**COORDENADORIA DE DESENVOLVIMENTO URBANO COURB
CENOR – CÉLULA DE NORMATIZAÇÃO**

ALTERAÇÃO DE USO DO HOTEL IRACEMA PLAZA

RELATÓRIO: 006/2015 - CENOR
PROCESSO: Nº 15.313/2014 – SEUMA
INTERESSADO: FP2 PARTICIPAÇÕES LTDA.

PAV. TÉRREO
INTERVENÇÃO PROPOSTA

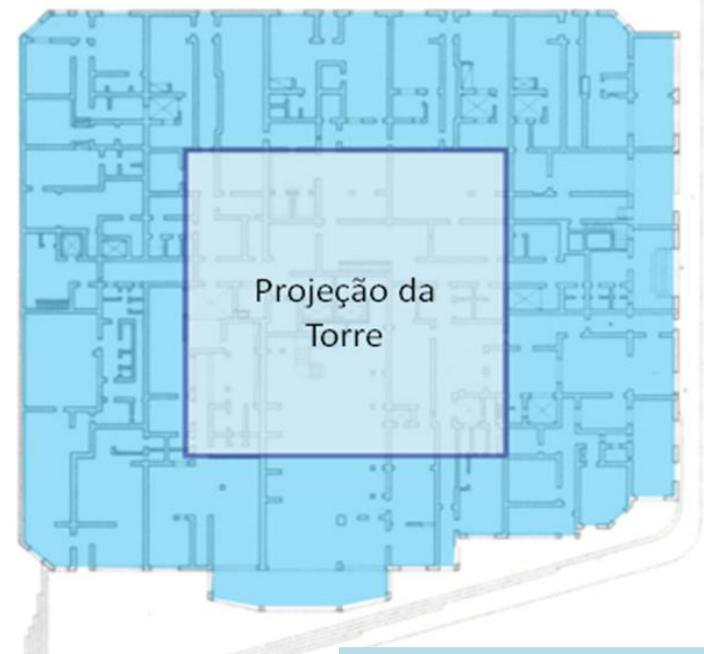
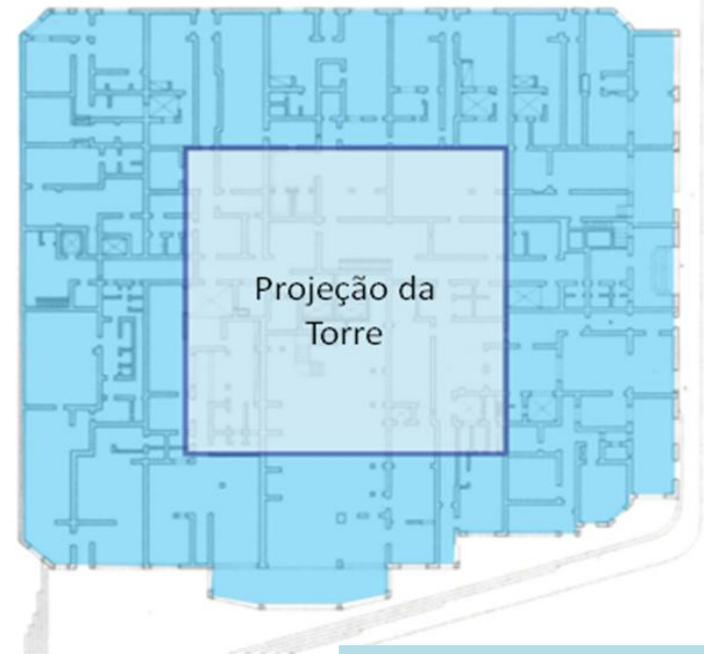
PRÉDIO EXISTENTE
extrapola parâmetros estabelecidos para
AIU-3 (anterior à legislação)

- Taxa de Permeabilidade,
- Taxa de Ocupação,
- Índice de Aproveitamento,
- Recuos.

ACRÉSCIMO DE 17.802,07m²
não são atendidos:

- Taxa de Permeabilidade,
- Taxa de Ocupação (não agrava),
- Índice de Aproveitamento,
- Recuos de subsolo,
- Gabarito,
- Quantidade mínima de vagas de estacionamento.

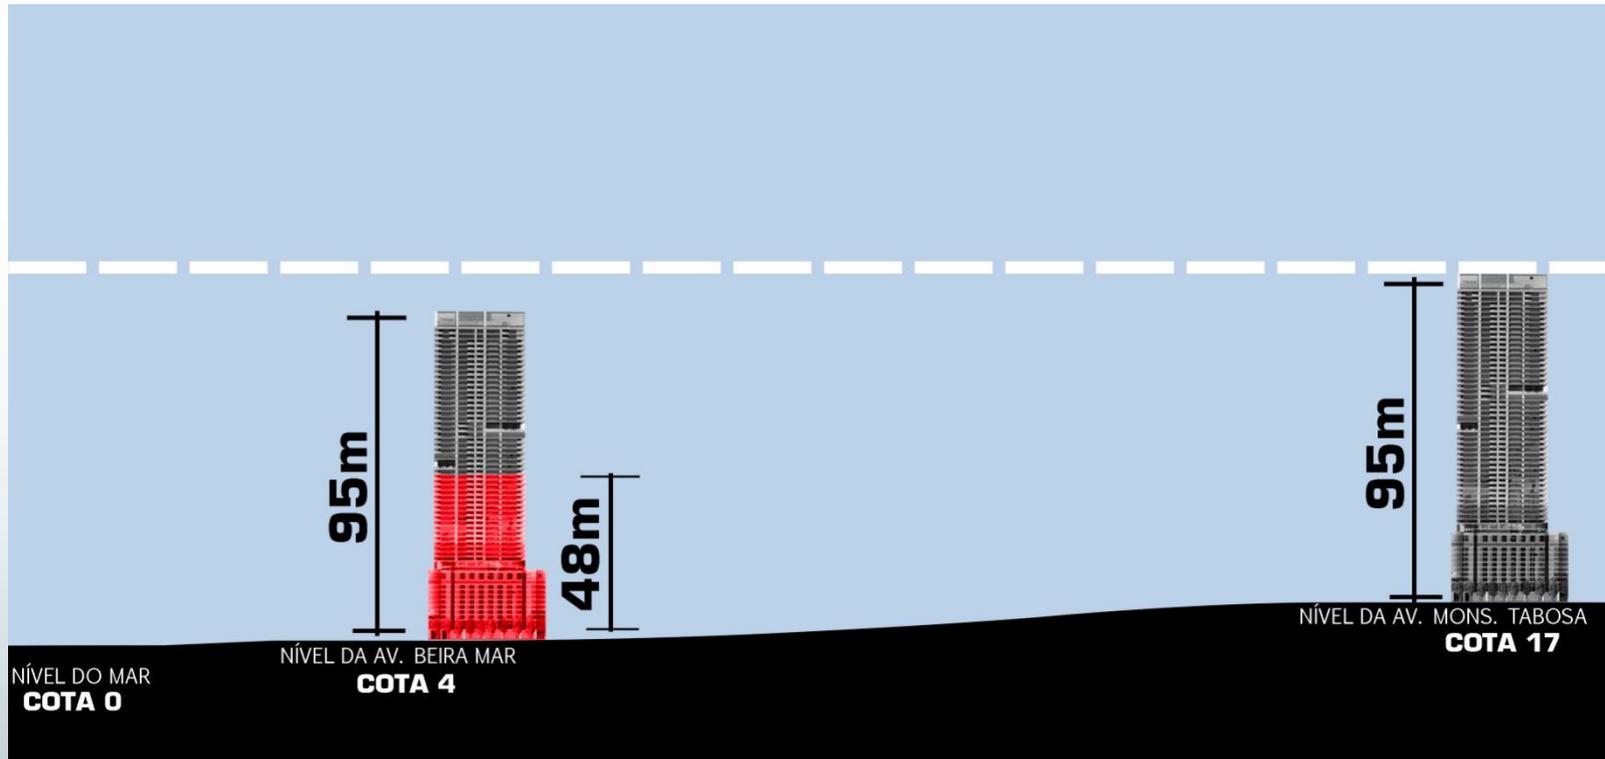
1- Torre com gabarito do Centro – ZOP-1 (§ 3º do Art. 314 - PDP) com 95,00m, superando o valor máximo de 48,00m da AIU-3.

2- Projeto não prevê acessos distintos para usos propostos (Art. 313 da lei 5.530/81 – COP), mas propõe elevadores individuais para cada usos.

3- Análise do RIST pela AMC condicionou a aprovação à avaliação da CPPD quanto aos seguintes aspectos:

- oferta de vagas inferior à mínima admitida,**
- acesso de estacionamento pela via de maior classificação funcional e não pela de menor classificação, como está estabelecido na LUOS e**
- calçadas em desacordo com a NBR 9050-ABNT (acessibil. x tombamento).**

4- Apresentou justificativa técnica e de segurança (Consultor de Engenharia Estrutural) para construir subsolos sob o prédio existente.
